# AUTORIDAD NACIONAL DE LICENCIAS AMBIENTALES

## RESOLUCIÓN N° 001351 (05 JUL. 2024)

**“Por la cual se modifica la Licencia Ambiental otorgada mediante Resolución 1326 de 5 de agosto de 2020 y se toman otras determinaciones”**

*El objetivo de la modificación de la licencia ambiental otorgada mediante la Resolución 1326 del 5 de agosto de 2020, ajustada mediante la Resolución 865 del 18 de mayo de 2021 para el proyecto UPME 01 de 2013 (Subestación Norte 500 KV y Líneas de Transmisión Norte - Tequendama 500 KV y Norte Sogamoso 500 kV) – como primer refuerzo de red 500 KV del Área Oriental, es la construcción de una variante de 4,13 km de la línea de*

**Tabla 43 Revisión de accesos mencionados y consideraciones del Equipo Evaluador Ambiental de la ANLA**

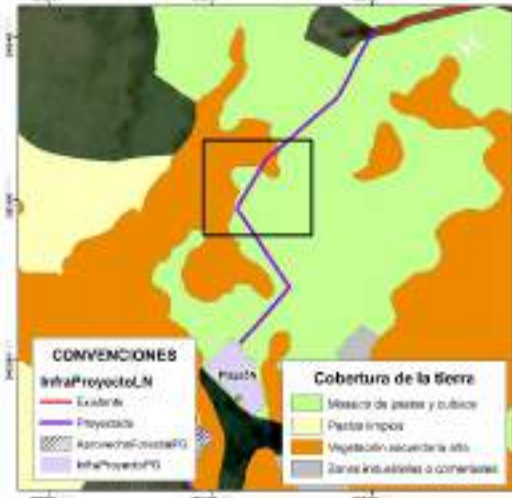
Tipo de obra	Soporte gráfico revisión Equipo Evaluador Ambiental de la ANLA	Consideraciones Equipo Evaluador Ambiental de la ANLA
<p>Acceso a plaza 1N*</p>		<p>Se valida que el acceso es existente y por tanto no requiere aprovechamiento forestal. No obstante, frente a las acciones de mantenimiento propuestas, se identifica que parte del área del acceso se ubica en zona de protección absoluta, por tanto <b>NO es procedente autorizar las actividades de rocería</b> en el tramo que se ubica en esta zona.</p>
<p>Acceso a plaza 2*</p> <p>Plaza 2</p> <p>(Se indica acceso peatonal desde Vía Tipo 1 hasta sitio de plaza)</p>		<p>Se valida que el acceso específico hasta la plaza de tendido no es existente. Para la plaza de tendido y acceso no se encuentra sustracción de reserva autorizada por parte de la CAR. Adicionalmente, parte de la plaza y el acceso se ubica en zona de protección absoluta, donde se establece como uso prohibido la ejecución de rocería. Por lo anterior <b>NO es procedente autorizar la infraestructura de la plaza y del acceso al no tener sustracción aprobada y al no ser permitidas las actividades de rocería.</b></p>

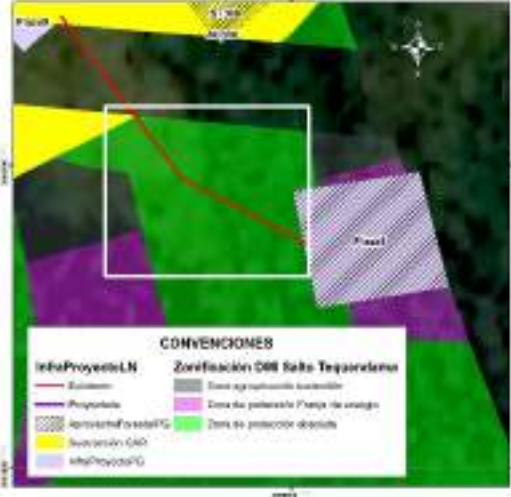
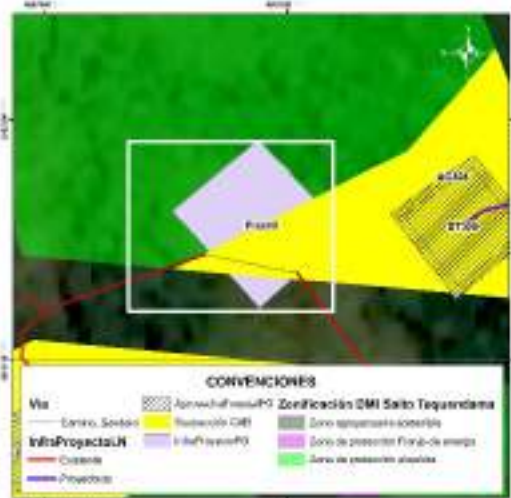
Tipo de obra	Soporte gráfico revisión Equipo Evaluador Ambiental de la ANLA	Consideraciones Equipo Evaluador Ambiental de la ANLA
<p>Acceso a plaza 3*</p> <p>Plaza 3 (Se indica acceso peatonal desde carretable existente hasta sitio de plaza)</p>		<p>Se valida que el acceso específico hasta la plaza de tendido no es existente. Para la plaza de tendido y el acceso no se encuentra sustracción de reserva autorizada por parte de la CAR. Igualmente, no realizó la solicitud de permiso de aprovechamiento forestal. Por lo anterior <b>NO es procedente autorizar la infraestructura de la plaza y del acceso al no tener sustracción aprobada.</b></p>
<p>Acceso a sitio de torre 301N (Se indica como acceso peatonal)</p> <p>Sitio de torre ST301N</p>		<p>Se valida que para la sección del acceso de llegada a la torre se relaciona como acceso existente a un sendero o camino, en cobertura de pastos limpios. Se identifica que no se requiere permiso de aprovechamiento y tampoco se tienen restricciones para ingreso con semovientes puesto que no se encuentra dentro del DMI Sector Salto de Tequendama y Cerro Manjui.</p>

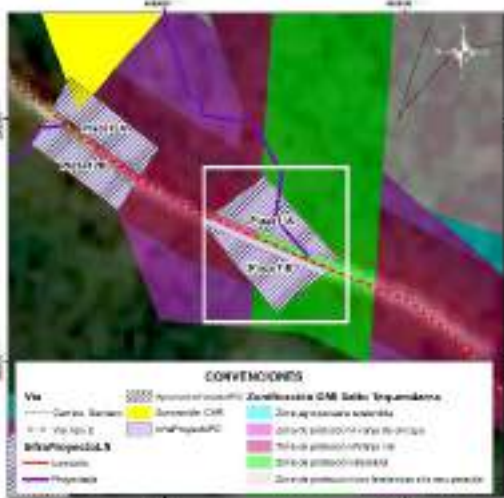
Tipo de obra	Soporte gráfico revisión Equipo Evaluador Ambiental de la ANLA	Consideraciones Equipo Evaluador Ambiental de la ANLA
<p>Acceso a plaza 4N*</p> <p>Plaza 4N</p> <p>Acceso a torre 302N (Se indica acceso peatonal a sitio de torre)</p> <p>Torre 302N</p>		<p>Se valida que para el acceso a la plaza de tendido hay acceso existente, sobre el cual no se requiere permiso de aprovechamiento forestal.</p> <p>Respecto a la torre, la sección del acceso de llegada a la torre se relaciona como acceso existente a un sendero o camino, en cobertura de mosaico de pastos y cultivos. Se identifica que no se requiere permiso de aprovechamiento y que tampoco se tienen restricciones para ingreso con semovientes puesto que no se encuentra dentro del DMI Sector Salto de Tequendama y Cerro Manjui.</p>
<p>Acceso a plaza 5N*</p> <p>(Se indica existencia de acceso peatonal)</p> <p>Plaza de tendido 5N</p>		<p>Comparando la ubicación del acceso con la cartografía base se identifica que el acceso no se asocia a ningún camino o sendero existente, dándose contradicción con la tabla presentada por la Sociedad pero coherencia con la capa InfraProyectoLN, donde se indica que el acceso es proyectado. Se valida que este acceso atraviesa en su recorrido zonas de vegetación secundaria alta, sobre las cuales la Sociedad <b>NO podrá adelantar actividades de tala</b> puesto que no realizó la solicitud de permiso (Recuadros negros).</p>

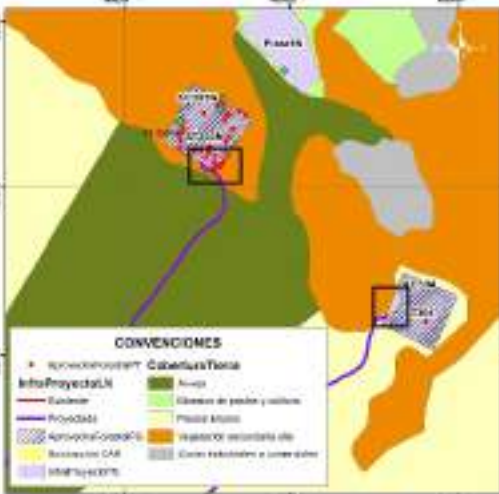
Tipo de obra	Soporte gráfico revisión Equipo Evaluador Ambiental de la ANLA	Consideraciones Equipo Evaluador Ambiental de la ANLA
<p>Acceso a plaza 8</p> <p>(Reportada como acceso peatonal en documento y en capa InfraProyectoL N como acceso existente)**</p> <p>Plaza de tendido 8</p>		<p>Se valida que el acceso específico hasta la plaza de tendido no es existente. Para la plaza de tendido y el acceso no se encuentra sustracción de reserva autorizada por parte de la CAR puesto que la Sociedad no hace su solicitud.</p> <p>Adicionalmente, parte de la plaza y el acceso se ubica en zona de protección absoluta, donde se establece como uso prohibido la ejecución de rocería.</p> <p>Por lo anterior <b>NO es procedente autorizar la infraestructura de la plaza y del acceso al no tener sustracción aprobada y al no ser permitidas las actividades de rocería.</b></p>
<p>Acceso a plaza 9**</p> <p>(Reportada como acceso peatonal en documento y en capa InfraProyectoL N como acceso existente)</p> <p>Plaza de tendido 9</p>		<p>Se valida que acceso específico hasta plaza de tendido se reporta como camino o sendero, el cual se ubica a 350 m de vía tipo 6 sin pavimentar. Para plaza de tendido y acceso no se encuentra sustracción de reserva autorizada por parte de la CAR puesto que la Sociedad no hace su solicitud.</p> <p>Adicionalmente, parte de la plaza y el acceso se ubica en zona de protección absoluta, donde se establece como uso prohibido la ejecución de rocería.</p> <p>Por lo anterior <b>NO es procedente autorizar la infraestructura de la plaza y del acceso al no tener sustracción aprobada y al no ser permitidas las actividades de rocería.</b></p>

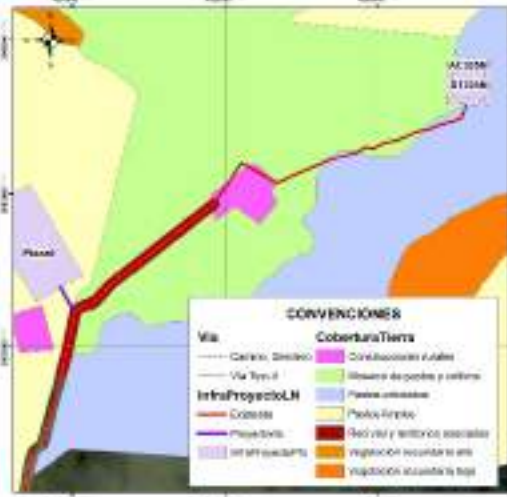
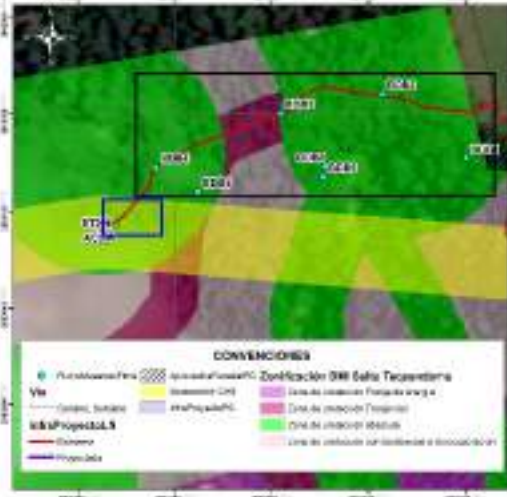
Tipo de obra	Soporte gráfico revisión Equipo Evaluador Ambiental de la ANLA	Consideraciones Equipo Evaluador Ambiental de la ANLA
<p>Acceso a plaza 10 (vía tipo 6 sin pavimentar)**</p> <p>Plaza de tendido 10</p>		<p>Se valida que el acceso específico hasta la plaza de tendido se reporta como vía tipo 6, sin embargo se plantea adecuación con rocería, aspecto que es inconsistente con la definición de la vía existente. La plaza de tendido se ubica en una “zona agropecuaria sostenible” del DIM Salto del Tequendama y Cerro Manjui, para la cual la Sociedad no solicitó sustracción de reserva ante la CAR. Por lo anterior <b>NO es procedente autorizar la infraestructura de la plaza y del acceso al no tener sustracción de reserva.</b></p>
<p>Acceso a plazas de tendido 11A (camino o sendero desde vía tipo 2) y 11B**</p> <p>Plazas de tendido 11A y 11B</p>		<p>En el documento se relaciona como acceso el Acc-06, sin embargo, en la capa InfraProyectoLN se identifica que el acceso asociado es el Acc-309.</p> <p>Se valida que acceso específico hasta plaza de tendido 11A se relaciona como camino o sendero, para el cual se plantearía adecuación con rocería la cual se establece dentro de la zonificación del DMI Sector Salto del Tequendama y Cerro Manjui como actividad prohibida en zona de protección absoluta. Para plazas de tendido y acceso no se encuentra sustracción de reserva autorizada por parte de la CAR puesto que la Sociedad no hace su solicitud.</p> <p>Por lo anterior <b>NO es procedente autorizar la infraestructura de las plazas y del acceso al no tener sustracción de reserva.</b></p>

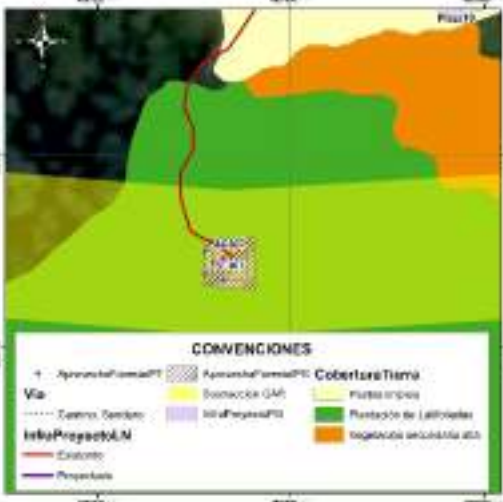
Tipo de obra	Soporte gráfico revisión Equipo Evaluador Ambiental de la ANLA	Consideraciones Equipo Evaluador Ambiental de la ANLA
<p>Acceso a plazas de tendido 12A y 12B***</p> <p>Plazas de tendido 12A y 12B</p>		<p>Se valida que parte de las dos plazas de tendido se encuentran en DMI sin sustracción de reserva autorizada por parte de la CAR, las cuales se ubican en “zona de protección vial”.</p> <p>Teniendo en cuenta el área disponible que se encuentra fuera del DMI, <b>NO es procedente autorizar la infraestructura de la plaza de tendido 12A y solo podría autorizarse el área de la plaza de tendido 12B en el área que se encuentra fuera del DMI, área en la cual se autoriza el permiso de aprovechamiento solicitado.</b></p>
<p>Acceso a plaza de tendido 13N**</p> <p>Sitio de torre ST313</p>		<p>Se identifica que el acceso, la plaza de tendido y la torre se ubica en unidades de pastizales. El trazado del acceso se ubica sobre las zonas sustraídas, razón por la cual se considera aceptable este acceso siempre y cuando <b>NO</b> se realicen actividades de aprovechamiento forestal, puesto que este permiso no se solicitó.</p>

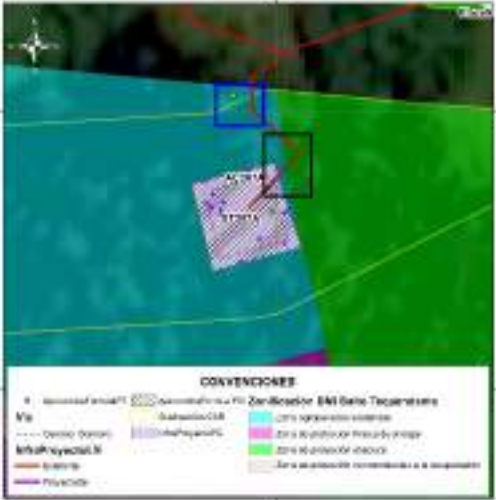
Tipo de obra	Soporte gráfico revisión Equipo Evaluador Ambiental de la ANLA	Consideraciones Equipo Evaluador Ambiental de la ANLA
<p>Acceso a ST305N*</p> <p>Sitio de torre ST305N</p>	 <p><b>CONVENCIONES</b></p> <p><b>Vía</b></p> <ul style="list-style-type: none"> <li>Carrero, Siniato</li> <li>Vía Tipo II</li> <li>InfraProyecto LH</li> <li>Cosecha</li> <li>Proyecto de</li> <li>InfraProyecto</li> </ul> <p><b>Cobertura Tierra</b></p> <ul style="list-style-type: none"> <li>Construcción rural</li> <li>Reserva de pastos y cultivos</li> <li>Pasos urbanos</li> <li>Pasos rurales</li> <li>Reserva y territorio asociado</li> <li>Reserva de pastos y cultivos</li> <li>Reserva de pastos y cultivos</li> </ul>	<p>Revisando con la cartografía base se identifica que el acceso no es existente sino que se relaciona con la existencia de un camino o sendero que atraviesa unidades de mosaico de pastos y cultivos, pastos arbolados y construcciones rurales (ubicadas a 110 m del sitio de torre). Teniendo en cuenta que la Sociedad no solicita permiso de aprovechamiento forestal, en este acceso y en la torre <b>NO podrá adelantar actividades de tala</b> de ningún individuo que pueda encontrarse de manera aislada (pastos arbolados).</p>

<p>Acceso a ST306</p> <p>(Se menciona en documento y en cartografía base como acceso peatonal)*</p>	 <p><b>CONVENCIONES</b></p> <p><b>Vía</b></p> <ul style="list-style-type: none"> <li>Carrero, Siniato</li> <li>InfraProyecto LH</li> <li>Cosecha</li> <li>Proyecto de</li> <li>InfraProyecto</li> </ul> <p><b>Zonificación SIN Sello Transitorio</b></p> <ul style="list-style-type: none"> <li>Reserva de pastos y cultivos</li> <li>Reserva de pastos y cultivos</li> <li>Reserva de pastos y cultivos</li> <li>Reserva de pastos y cultivos</li> <li>Reserva de pastos y cultivos</li> </ul>	<p>Durante la visita de evaluación se validó que no existe camino o sendero reportado en cartobase y que la condición de la vegetación es de tipo denso, lo cual es consistente con la cobertura registrada (Bosque denso). Adicionalmente, se identifica que en el área trazada para el acceso, existen individuos de especies en veda, los cuales no están siendo incluidos en solicitud de aprovechamiento forestal (ver cuadro azul).</p> <div data-bbox="974 1260 1177 1533" data-label="Image"> </div> <p><b>Individuo fustal ubicado en tramo de llegada del acceso (No solicitado en aprovechamiento forestal)</b></p> <p><b>Coordenadas 4°34'12" N, 74°17'15" W.</b></p> <p>De igual manera, en el tramo del acceso la Sociedad registra a las parcelas BDB4, BDB3 y BDB2 (Ver cuadros negros), en las cuales reporta 100 individuos fustales, de estos 23 obedecen a la especie <i>Cyathea sp.</i> y 35 a la</p>

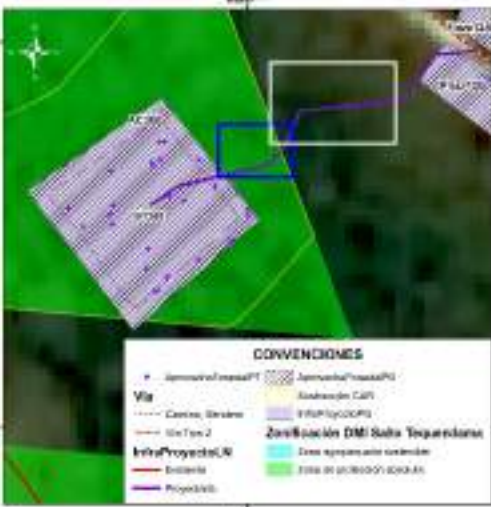
Tipo de obra	Soporte gráfico revisión Equipo Evaluador Ambiental de la ANLA	Consideraciones Equipo Evaluador Ambiental de la ANLA
		<p>especie <i>Quercus humboldtii</i>, ambas especies en veda nacional.</p> <p>Sumado a esto, no se encuentra sustracción de reserva autorizada por parte de la CAR puesto que la Sociedad no hace su solicitud para los accesos y tampoco realiza solicitud de aprovechamiento forestal aun cuando fue requerido. Adicionalmente, parte del acceso se ubica en zona de protección absoluta, donde se establece como uso prohibido la ejecución de rocería. Por lo anterior <b>NO es procedente autorizar el acceso al no tener sustracción aprobada, no haber solicitado permiso de aprovechamiento forestal y no ser permitidas las actividades de rocería.</b></p>
<p>Acceso a ST307 (Se menciona en documento y en cartografía base como acceso peatonal)*</p>		<p>Durante la visita de evaluación se validó que no existe camino o sendero reportado en cartobase y que la condición de la vegetación se asocia a plantaciones de latifoliadas con vegetación arbórea densa producto de la recuperación del área con presencia de especies en veda. Resultado de ello, la Sociedad para el sitio de torre (relacionado en cobertura plantación de latifoliadas) solicita permiso de aprovechamiento forestal para seis (6) individuos de <i>Quercus humboldtii</i> (especie en veda nacional), no obstante, para el acceso omite la solicitud de permiso de aprovechamiento forestal no siendo procedente la autorización de intervención en acceso.</p> <p>Sumado a esto, en parte del acceso no se encuentra sustracción de reserva autorizada por parte de la CAR puesto que la Sociedad no hace</p>

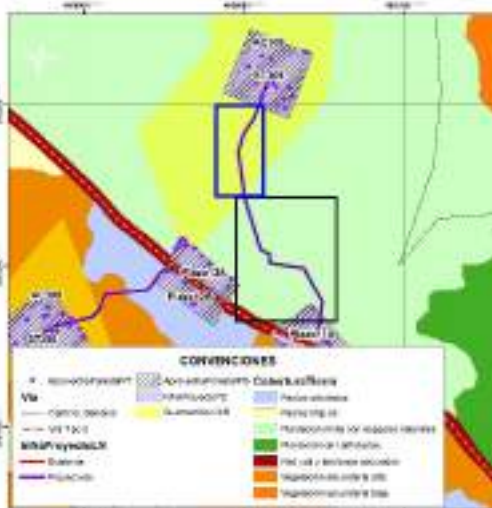
Tipo de obra	Soporte gráfico revisión Equipo Evaluador Ambiental de la ANLA	Consideraciones Equipo Evaluador Ambiental de la ANLA
		<p>su solicitud para los accesos. Por lo anterior <b>NO es procedente autorizar el acceso al no tener sustracción aprobada y no haber solicitado permiso de aprovechamiento forestal.</b></p>
<p>Acceso a ST307A (Se menciona en documento y en cartografía base como acceso peatonal)*</p>	 <p>CONVENCIONES</p> <p> <span style="color: red;">■</span> Zona de protección absoluta  <span style="color: green;">■</span> Zona de sustracción aprobada  <span style="color: blue;">■</span> Zona de sustracción no sustracción  <span style="color: black;">■</span> Zona de sustracción absoluta  <span style="color: green;">■</span> Zona de sustracción no sustracción         </p>	<p>Durante la visita de evaluación se validó que no existe camino o sendero reportado en cartobase y que la condición de la vegetación se asocia a plantaciones de latifoliadas con vegetación arbórea densa producto de la recuperación del área con presencia de especies pioneras. Resultado de ello, la Sociedad para el sitio de torre (relacionado en la misma cobertura) solicita permiso de aprovechamiento forestal para 16 individuos fustales, no obstante, para el acceso omite la solicitud de permiso de aprovechamiento forestal no siendo procedente la autorización de intervención en acceso. Adicionalmente, en la visita de evaluación se identificó que en el área trazada para el acceso, existen individuos fustales, los cuales no están siendo incluidos en solicitud de aprovechamiento forestal (ver cuadro azul).</p> <p>Sumado a esto, en parte del acceso no se encuentra sustracción de reserva autorizada por parte de la CAR puesto que la Sociedad no hace su solicitud para los accesos y adicionalmente, parte del acceso se ubica en zona de protección absoluta, donde se establece como uso prohibido la ejecución de rocería (ver cuadro negro). Por lo anterior <b>NO es procedente autorizar el acceso al no tener sustracción aprobada, no haber solicitado permiso de aprovechamiento forestal y no</b></p>

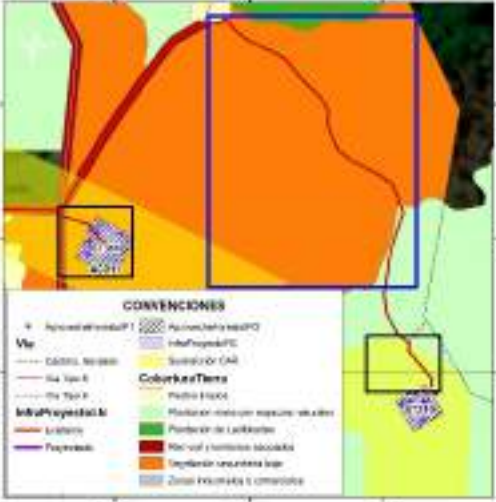
Tipo de obra	Soporte gráfico revisión Equipo Evaluador Ambiental de la ANLA	Consideraciones Equipo Evaluador Ambiental de la ANLA
<p>Acceso a ST308</p> <p>(Acceso mencionado como proyectado en capa InfraProyectoL N y como sendero/camino en cartobase)*</p>		<p><b>ser permitidas las actividades de rocería.</b></p> <p>Durante la visita de evaluación se validó que no existe camino o sendero reportado en cartobase y que la condición de la vegetación se asocia vegetación secundaria alta. Resultado de ello, la Sociedad para el sitio de torre (relacionado en la misma cobertura) solicita permiso de aprovechamiento forestal para 36 individuos fustales, no obstante, para el acceso omite la solicitud de permiso de aprovechamiento forestal no siendo procedente la autorización de intervención en acceso. Adicionalmente, en la visita de evaluación se identificó que en el área trazada para el acceso, existen individuos fustales, los cuales no están siendo incluidos en solicitud de aprovechamiento forestal (ver cuadro azul).</p> <p>Sumado a esto, en área por fuera del DMI (ver recuadro blanco) tampoco se solicita permiso de aprovechamiento aun cuando la cobertura es vegetación secundaria alta. Por lo anterior <b>NO es procedente autorizar el acceso al no haber solicitado permiso de aprovechamiento forestal para su intervención.</b></p>

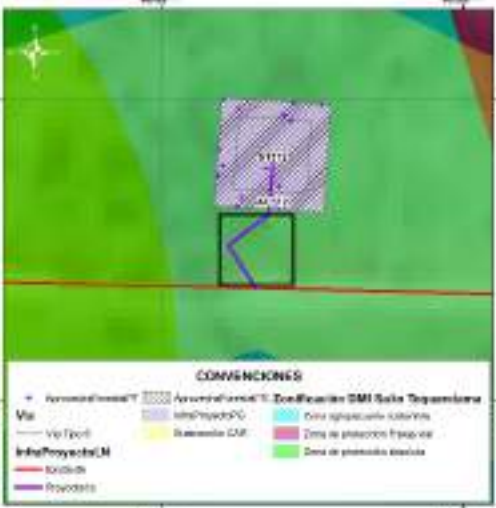
Tipo de obra	Soporte gráfico revisión Equipo Evaluador Ambiental de la ANLA	Consideraciones Equipo Evaluador Ambiental de la ANLA
<p>Acceso a ST309</p> <p>(Acceso mencionado como proyectado en capa InfraProyectoL N y como sendero/camino en cartobase)*</p>		<p>Durante la visita de evaluación se validó que no existe camino o sendero reportado en cartobase y que la condición de la vegetación se asocia a la cobertura de plantación mixta con espacios naturales. Resultado de ello, la Sociedad para el sitio de torre (relacionado en la misma cobertura) solicita permiso de aprovechamiento forestal para 17 individuos fustales, no obstante, para el acceso omite la solicitud de permiso de aprovechamiento forestal no siendo procedente la autorización de intervención en acceso ni dentro del área sustraída (Recuadro azul) ni por fuera de esta.</p> <p>Sumado a esto, en parte del acceso no se encuentra sustracción de reserva autorizada por parte de la CAR puesto que la Sociedad no hace su solicitud para los accesos y adicionalmente, parte del acceso se ubica en zona de protección absoluta, donde se establece como uso prohibido la ejecución de rocería (ver cuadro negro). Por lo anterior <b>NO es procedente autorizar el acceso al no tener sustracción aprobada, no haber solicitado permiso de aprovechamiento forestal y no ser permitidas las actividades de rocería.</b></p>
